**Réponses aux recommandations du MRAE avis n° 2019APGUY3 Carrière Du Galion  
Demande d'extension.**

**PHASE 1**  
PHASE QUINQUENNALE

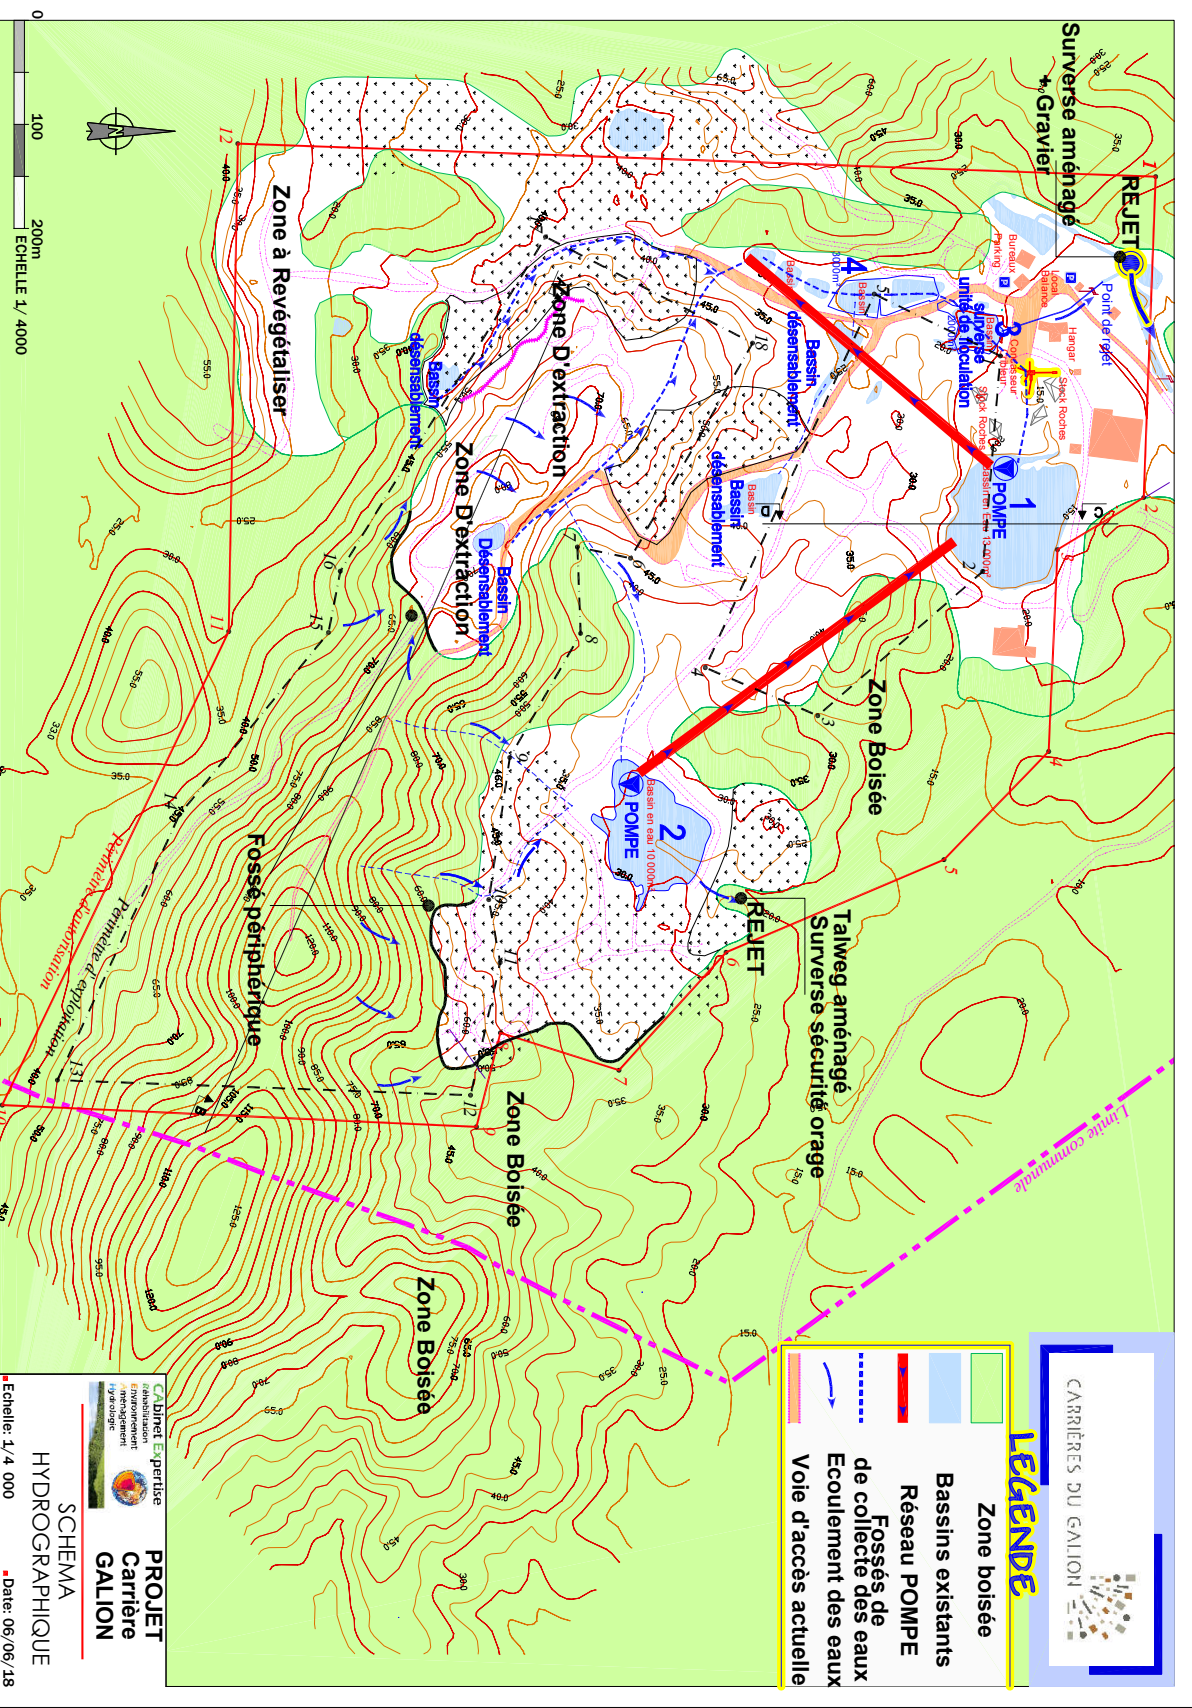
**P7 – 1** : Plans des installations : Une copie de ce qui a été envoyé à la DEAL pour le complément d'information est jointe en annexes.

Plans fournis en complément 2018 à la DEAL : Installations/ circuit de l'eau

SHEMA  
 HYDROGRAPHIQUE

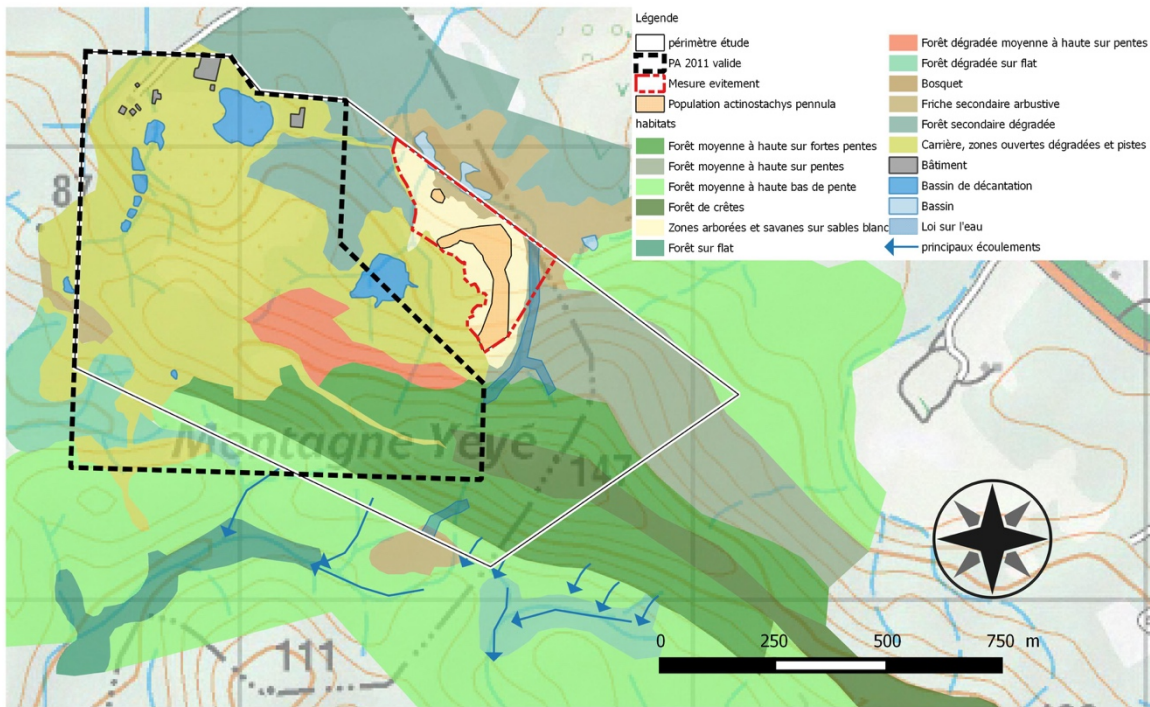
## 10/ Gestion de eaux

Un plan complété de la gestion des eaux est fourni.

Pour contrer les impacts liés au lessivage des sols, le pétitionnaire s'engage à créer un réseau de fossés périphériques pour isoler les eaux extérieures de la carrière.

Puis un réseau de canaux collecteurs au sein des zones en chantiers pour les orienter dans les bassins de rétention (désensablement) puis de décantation.

Descriptif des surverses (à aménager sur site) : Des surverses de sécurité sur les bassins principaux 1 et 2 seront maintenues, elles seront constituées de fossés de 5m de long, largeur d'un godet de pelle, 1m de profondeur (dont surnageant concerné) emplis de gravier de granulométrie décroissante du bassin vers l'extérieur.

Dont la surverse donnant vers la zone *actinostachys pennula* (fougères) : Il a été aussi préconisé de rehausser les bords du bassin creusé, et de placer des graviers filtrants au point de la surverse en guise de sécurisation de cette zone. Une surveillance accrue y sera menée.

Etude d'impact faune flore du PA de la Carrière du Galion.

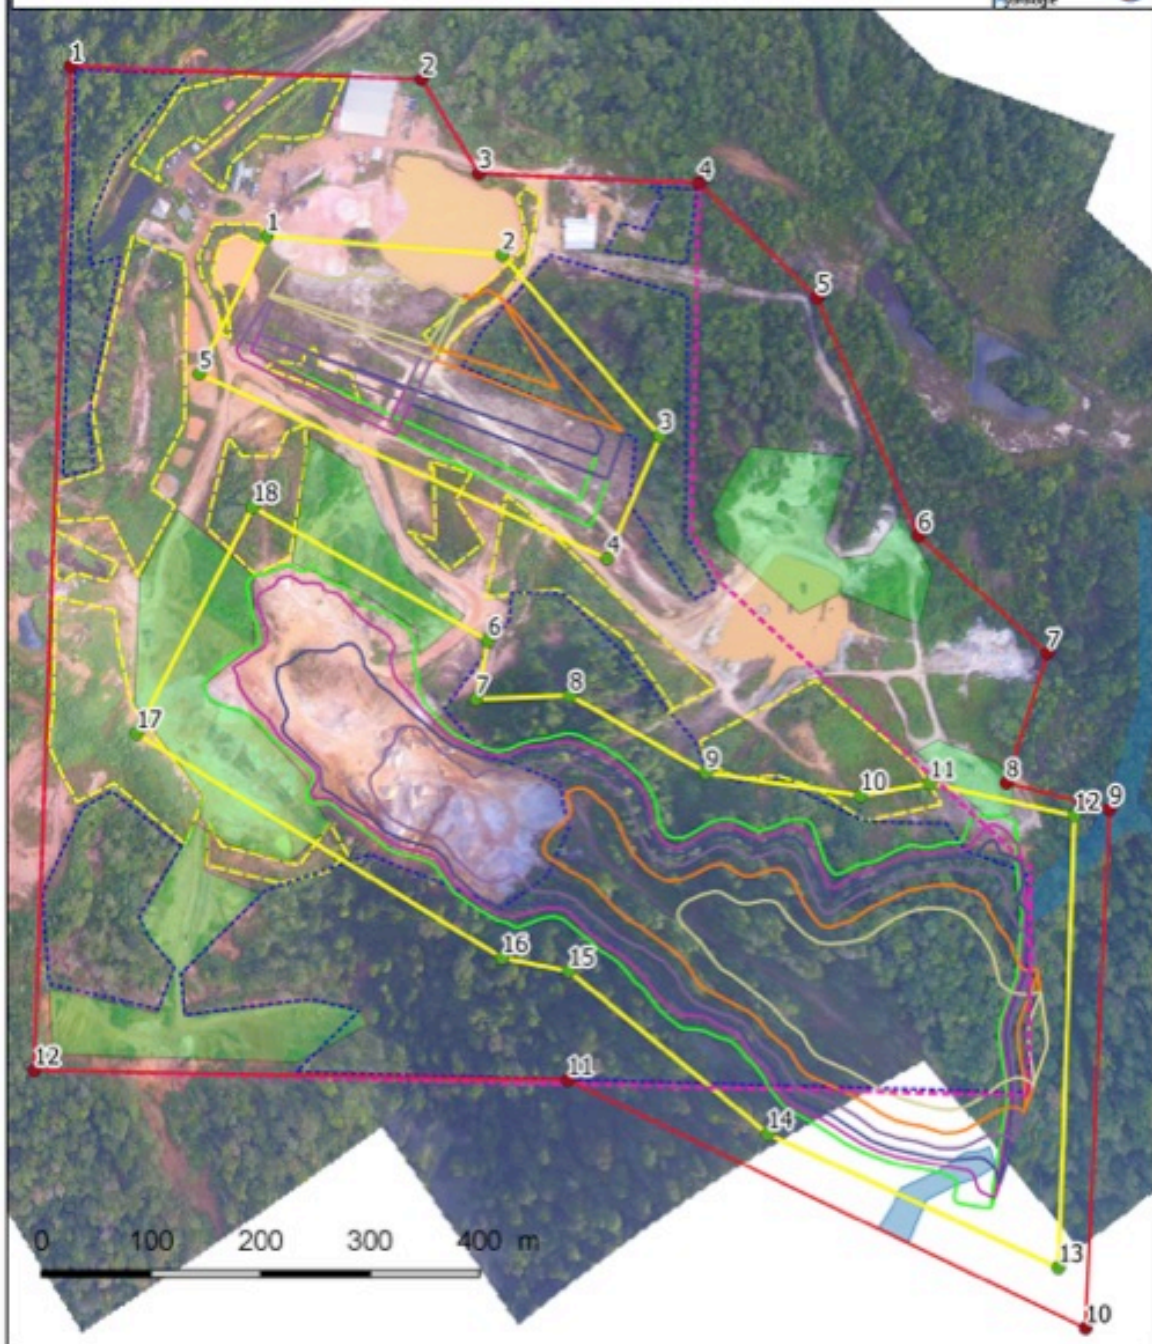
Plan des milieux naturels et des enjeux : Biotope expose dans le dossier les zones à enjeux, qui ont été exclues du Périmètre, en annexes la carte générale des habitats illustre ces éléments.

Carte des habitats

PLAN DE  
REHABILITATION

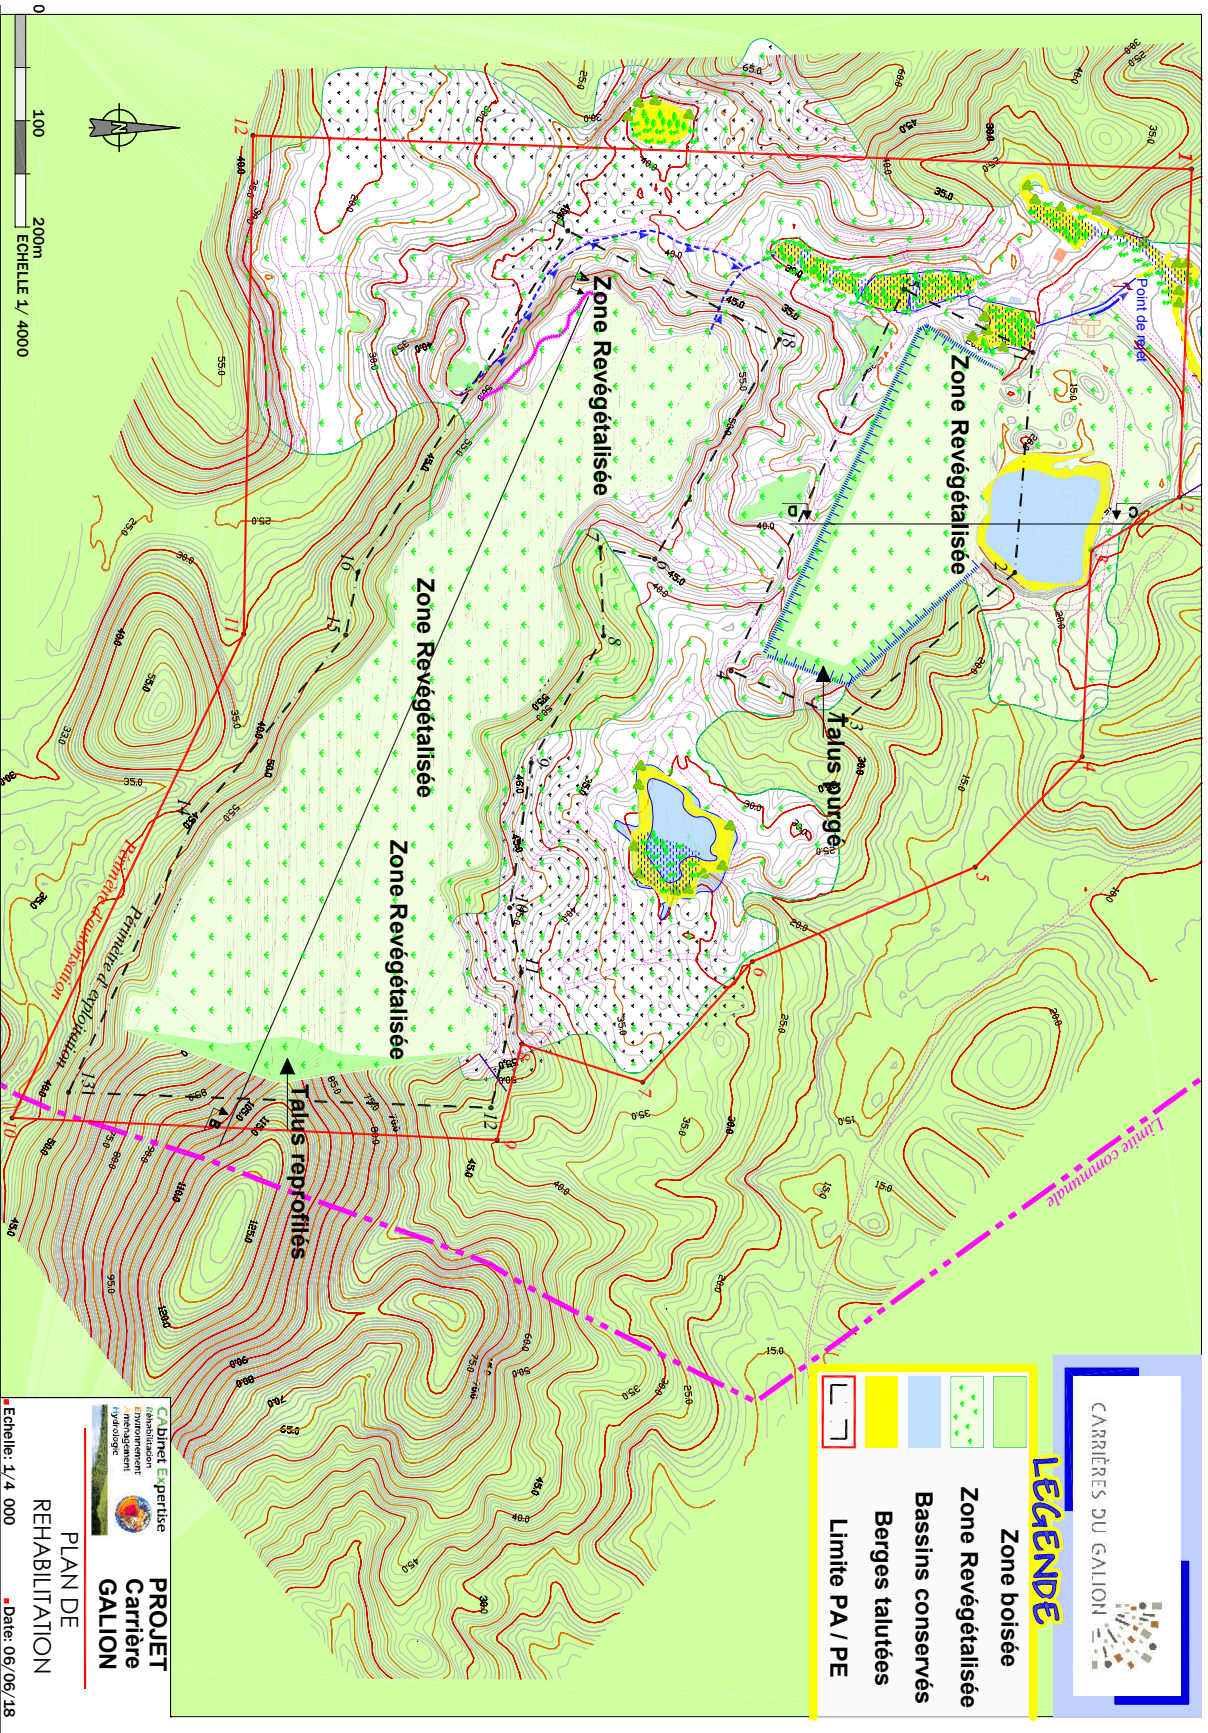
**P13** : Le chapitre de réhabilitation est bien donné dans le dossier.

Une carte est jointe en annexes

Carte réhabilitation
